ARPAT - AREA VASTA CENTRO - Dipartimento di Firenze - Settore Supporto tecnico

Oggetto: Parere – Integrazioni Relazione attuazione art. 242-ter (Interventi ed opere in siti oggetto di bonifica art. 242-ter del D.Lgs 152/06).

Denominazione sito: Sistema Tramviario Fiorentino – Progetto definitivo Linea Tramviaria 4.2 tratta le Piagge – Campi Bisenzio.

Planimetria dei siti interferenti con il tracciato tramviario.

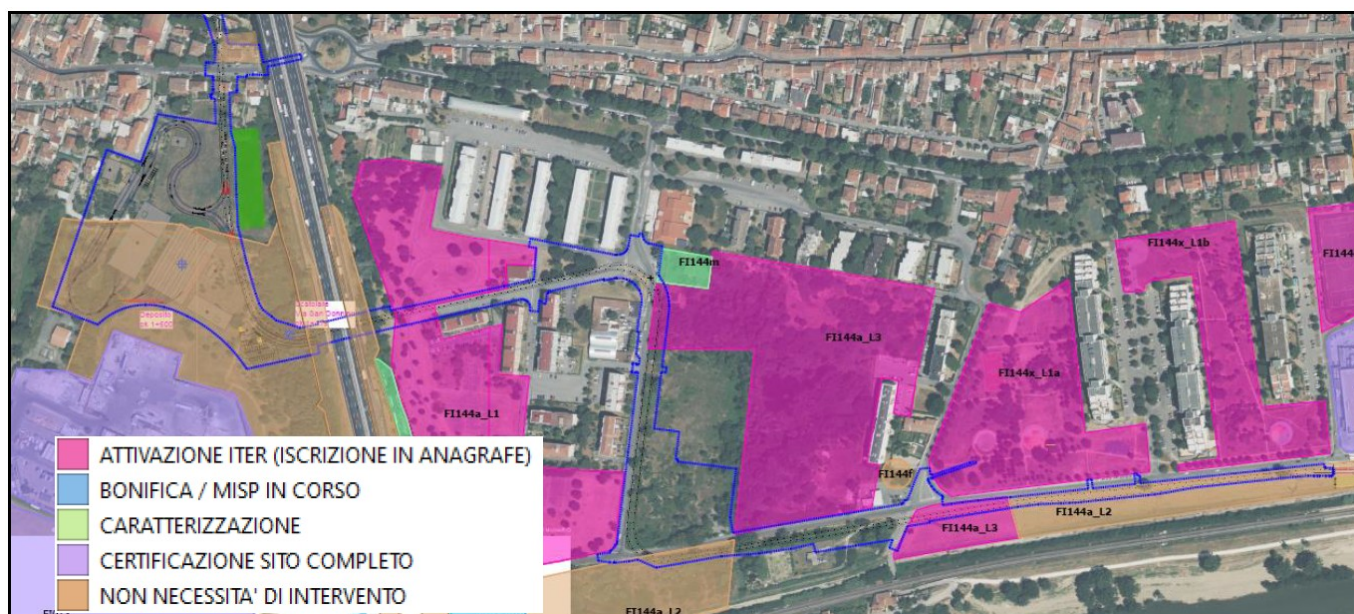
- I siti in anagrafe con iter attivo interferenti con le opere in progetto, per cui è emersa l'assenza di una caratterizzazione approvata e la necessità di eseguire indagini ambientali preliminari ad i sensi dell'art. 242-ter del D.Lgs 152/06 sono:

- FI144x_L1a, (iter attivo, ante 471/99);
- FI144a_L3 (iter attivo, ante 471/99);
- FI144a_L1 (iter attivo, ante 471/99).

E' presente inoltre il sito denominato FI114m (iter attivo, attivato 471/99 e presentata caratterizzazione D.Lgs 152/06), dove l'area di intervento ne lambisce il perimetro.

Sezione trasversale di progetto (da documentazione).

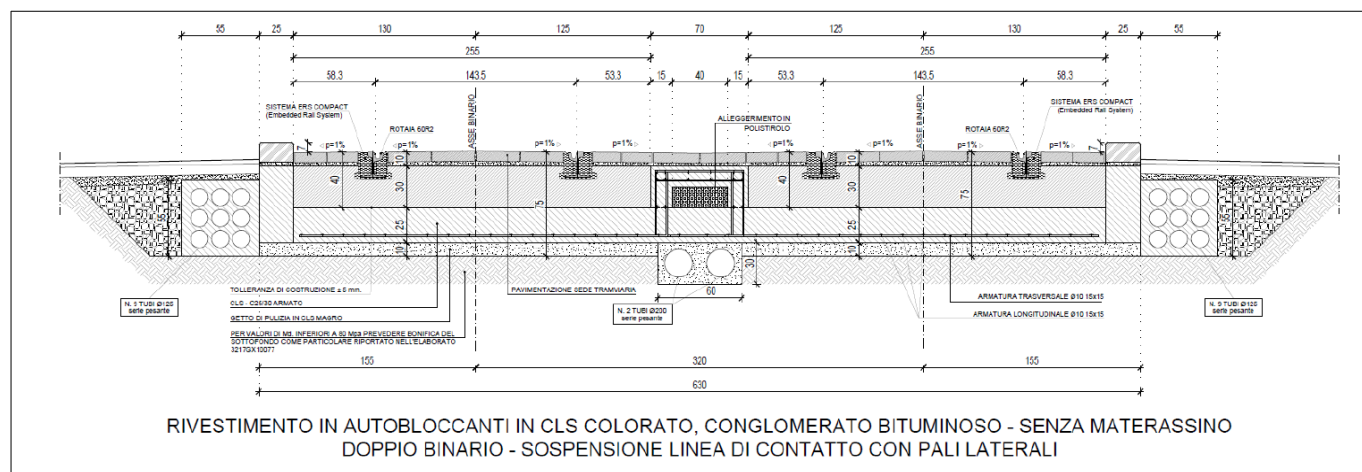
Considerando invece le passività a carico della *matrice suolo profondo* relativamente al parametro *mercurio* rilevato nel campione Pz7_C2 4÷5m (15 mg/kg) e della *matrice acque sotterranee* per il parametro *tetracloroetilene* (1.82 µg/l) rilevato nel campione delle acque del piezometro Pz8, entrambi possiedono una componente volatile. È pertanto attivabile il percorso

di volatilizzazione nei confronti dei due recettori in questione (addetti al cantiere e fruitori dell'infrastruttura) per l'ambiente outdoor e indoor (all'interno delle carrozze del tram).

Da progetto, la tipologia di armamento della sede del tram in corrispondenza del tratto che interferisce con il sito in bonifica FI144a_L1 (dove sono ubicati i punti di indagine *PZ7* e *PZ8*), prevede la posa in opera alla base dello scavo di un getto di magrone dello spessore di 10 cm su cui poggia una platea di fondazione armata continua dello spessore di 25 cm, sul quale è posto in opera il pacchetto specifico della sede tramviaria costituito da 30 cm di calcestruzzo non armato, su cui è posata la pavimentazione in blocchetti su letto di sabbia e i binari.

In base a quanto riportato in progetto, viene precisato che il percorso di volatilizzazione dei contaminanti dalle matrici suolo profondo e falda, avente come recettori i lavoratori e i fruitori dell'infrastruttura, non è stato preso in considerazione in quanto il pacchetto della sede tramviaria costituisce una barriera impermeabile ai vapori provenienti dal suolo profondo e dalla falda.

Ubicazione sito FI320 (da documentazione).

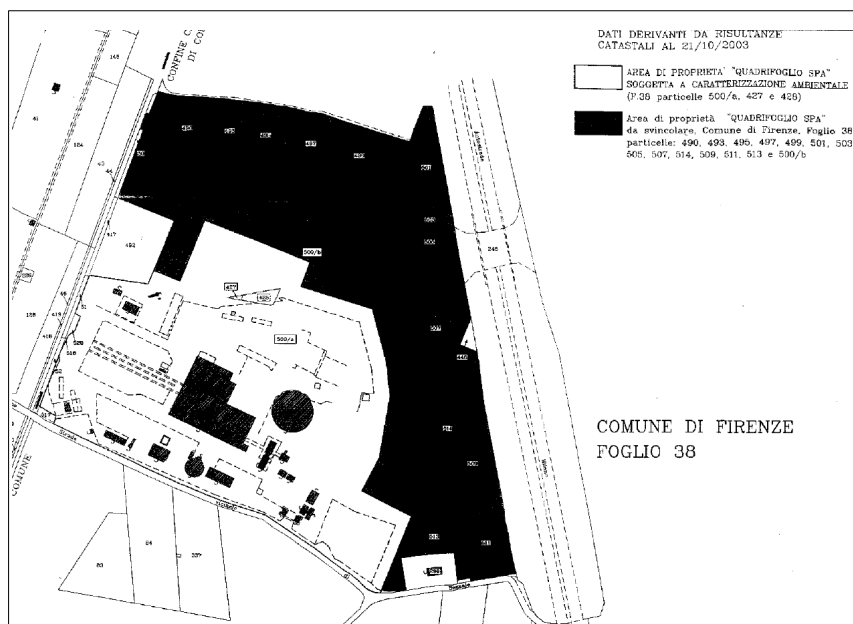
Nello specifico, il sito FI320 viene citato in documentazione in quanto permane sull'area un vincolo imposto dall'AdR approvata, che prevede l'obbligo, in caso di modifica delle condizioni antropiche-ambientali e di destinazione d'uso del sito utilizzate per l'AdR approvata, di riattivare la procedura di cui all'art. 242 D.Lgs. 152/06.

Gli interventi a progetto prevedono la realizzazione di un parcheggio a raso sul piazzale asfaltato già preesistente e la realizzazione del sedime dei binari con scavi che andranno ad interessare il solo suolo superficiale non contaminato; non vi sono pertanto sostanziali modificazioni né delle condizioni ambientali e antropiche e di destinazione d'uso, né del modello concettuale del sito.
